燃料破損時に原子炉建家から放出する放射性物質の低減のための判断について

令和 2 年 10 月 14 日

日本原子力研究開発機構

【R2.9.28 審査会合コメント】

検出器位置概略図

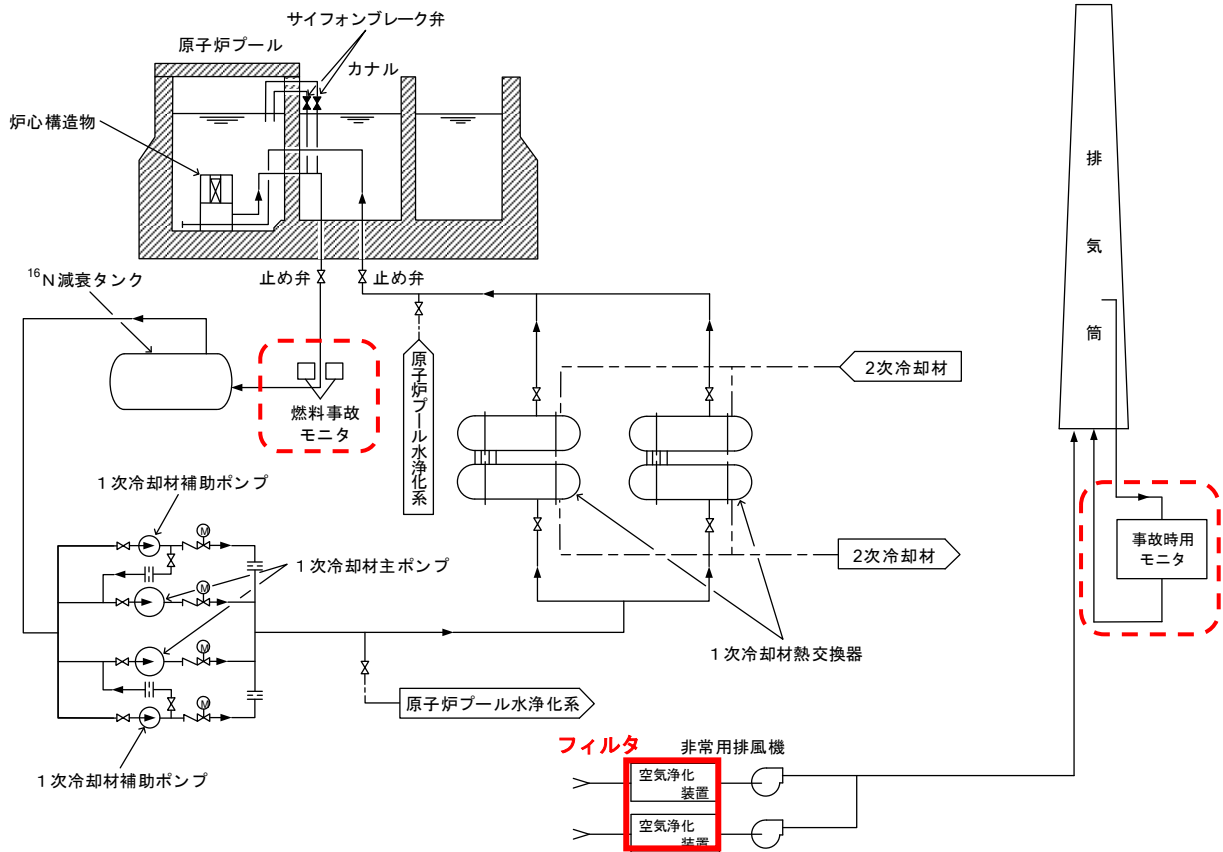
BDBA 時に、非常用排気設備を停止し、原子炉建家への閉じ込める場合の判断について、事象進展の想定とその対処方針を説明すること。

<フィルタが有効かどうかの判断>

燃料事故モニタにより燃料破損の程度は把握できる。流路閉塞事故が設計基準事故の程度（燃料板 2 枚の破損）であれば通常運転時におけるバックグラウンドの 50 倍の値であることから、燃料事故モニタの値を用いて燃料破損の程度を把握することが可能である。

したがって、スタックの常設の監視計器である事故時用モニタの値が、燃料破損の程度から推定した値（FP の放出量と非常用排気設備の風量から算出）程度であれば、フィルタが有効に働いていると判断でき、推定した値を超える値であれば、フィルタが有効に働いていないと判断できる。仮にスタックの監視ができないような状況であればモニタリングポストの値で周辺への放出の状況を確認することになる。
